Projet Porte de France - Procédure de concertation

Dossier de l'Association des Piétons et Cyclistes du Pays de Gex (APiCy)

Le projet de restructuration du giratoire « Porte de France » fait l'objet d'une procédure de concertation du 14 mars au 15 avril 2022. Vous trouverez dans le présent dossier les propositions et la position de l'APiCy. Nous avons également déposé une version PDF du présent document sur le site officiel du projet :

Projet du département.

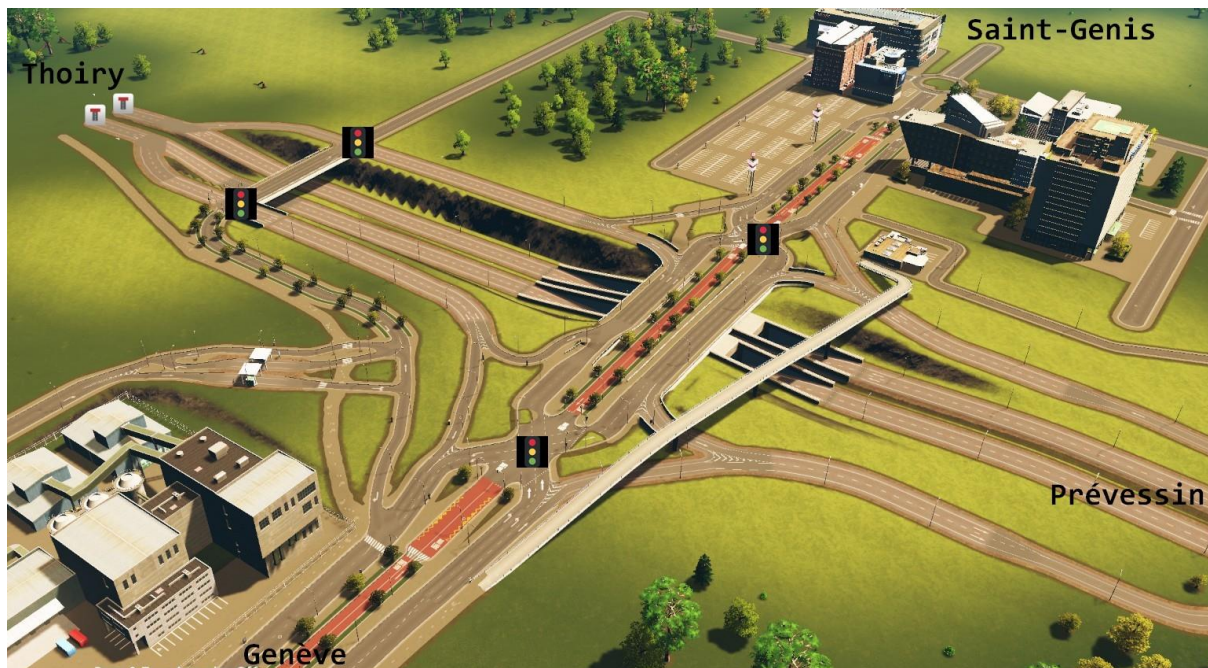
Ce que les concepteurs oublient c'est que la capacité de la route de Meyrin (RD 984f) ne permet pas, du moins à l'heure de pointe du matin, d'absorber le trafic venant de 3 directions. En plus ils oublient qu'il n'y a pas la volonté des autorités genevoises d'augmenter la capacité de la route de Meyrin (RD984f). Par conséquent les remontées des véhicules dans le carrefour à feux persisteront aux heures de pointe !

- 1, La véloroute Thoiry - Genève devrait se situer le long du site du CERN pour éviter la traversée de 2 grandes routes par les mobilités douces (MD).

2. Par conséquent la piste de la MD sur la rue de Genève à Saint-Genis devrait se situer au sud-ouest plutôt qu'au nord-est.
3. Positionner le BHNS (Bus à Haut Niveau de Service) au milieu de la route de Meyrin (RD984f). Cet aménagement existe déjà du côté Suisse sur la route de Meyrin. En plus ce positionnement de BHNS améliorerait la fluidité du flux Thoiry vers Genève du matin ainsi que la voie de BHNS qui serait moins bloquée par les automobilistes s'engageant sur le carrefour bloqué.

4. La création du BHNS devrait être accompagnée par la création d'un Parking relais et une vélo-station. Les 3 éléments devront être mis en service simultanément ! Il s'agit ici d'une compétence d'agglomération mais il n'y a rien de clair sur les plans à ce sujet.

- 5, La création des carrefours à feux sur les routes à sens unique est très dangereuse. Les piétons et les cyclistes sur les traversées des routes à sens unique cherchent un moment sans voiture et essayent de traverser malgré le feu qui est au rouge. Par conséquent, seule une passerelle dénivelée peut garantir la bonne sécurité. Cette passerelle pourrait se situer du côté ouest du carrefour nord.

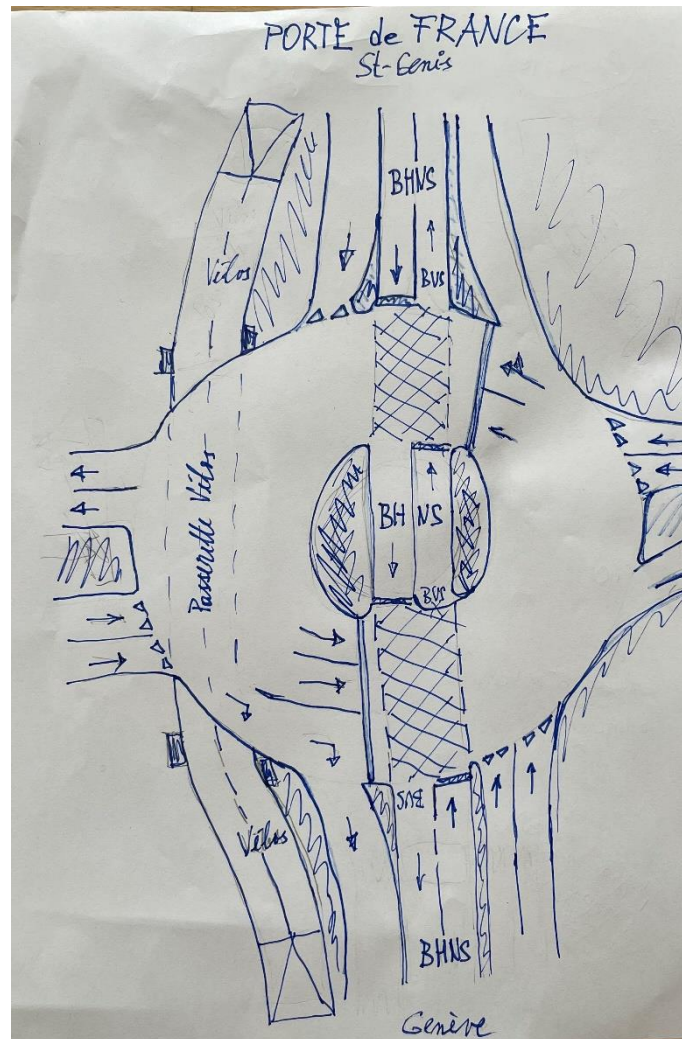
6. La figure suivante propose une variante d'aménagement innovant qui minimise les mouvements coupants. Elle est nommée « Diamond Diverging Interchange » et existe en nombre aux États-Unis, dans les Hauts de France à Seclin, ainsi qu'en région parisienne. Au lieu de 4 carrefours à feux nous ne proposons que 2 carrefours à feux avec le BHNS sur le site central. Fluidité et sécurité seront au rendez-vous ! Les plans ont été faits avec la passerelle côté Prévessin mais nous pouvons l'imaginer aussi côté Thoiry !
